ECE/TRANS/WP.29/GRSG/75  
17 juin 2009

**RAPPORT DU GROUPE DE TRAVAIL DES DISPOSITIONS GÉNÉRALES  
DE SÉCURITÉ SUR SA QUATRE-VINGT-SEIZIÈME SESSION  
(Genève, 4-7 mai 2009)**

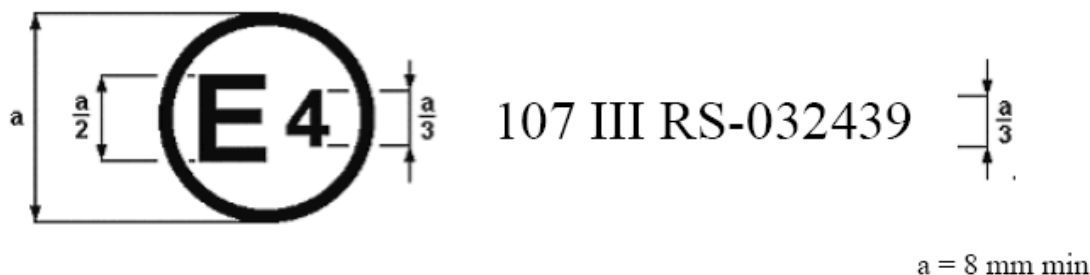
Paragraphe 4.2, lire:

«4.2 Un numéro d'homologation est attribué à chaque type de véhicule homologué. Ses deux premiers chiffres (actuellement **03** pour la série **03** d'amendements) indiquent la série d'amendements correspondant aux plus récentes modifications techniques importantes apportées au Règlement à la date de délivrance de l'homologation. Une même Partie contractante ne peut attribuer le même numéro à un autre type de véhicule ou de caisse visé au paragraphe 2.2.».

Modèle B

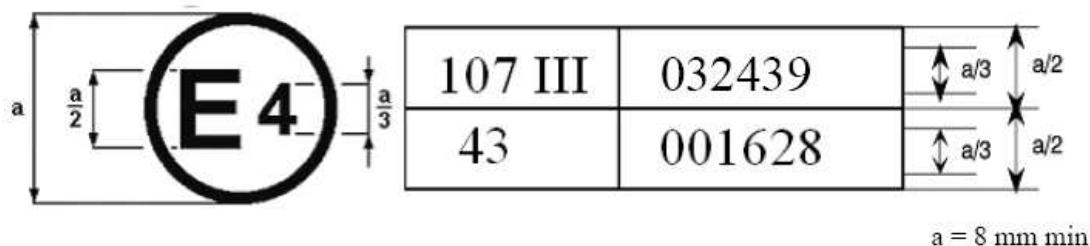
La marque d'homologation ci-dessus, apposée sur un véhicule, indique que le type de ce véhicule a été homologué aux Pays-Bas (E 4), en application des Règlements n°s 107 et 43\*. Les deux premiers chiffres des numéros d'homologations indiquent qu'aux dates où les homologations ont été accordées, le Règlement n° 107 incluait la série **03** d'amendements et le Règlement n° 43 était sous sa forme originale.

Modèle C

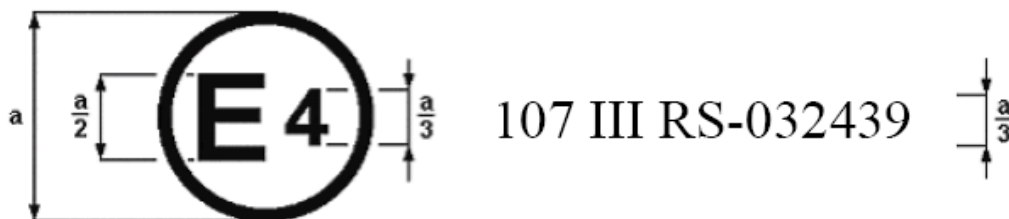
La marque d'homologation ci-dessus, apposée sur la caisse d'un véhicule, indique que le type de cette caisse a été, en ce qui concerne ses caractéristiques de construction, homologué séparément aux Pays-Bas (E 4) pour la classe III en tant que caisse distincte (lettre S), en application du Règlement n° 107, sous le numéro d'homologation **032439**. Ce numéro indique que l'homologation a été délivrée conformément aux prescriptions du Règlement n° 107 tel que modifié par la série **03** d'amendements.».
